XFEL-f nderungsanforderungen Bauwerk

Gebäude XS1

European XFEL **XS1-V103** **DESY**

XS1-UG1

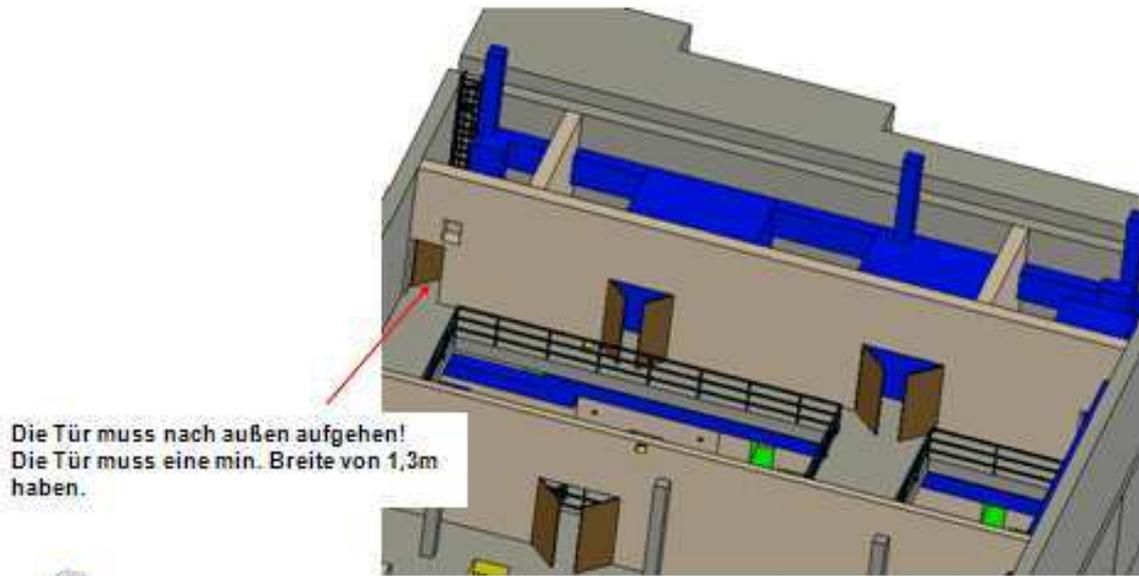
Die Tür muss nach außen aufgehen!
Die Tür muss eine min. Breite von 1,3m haben.
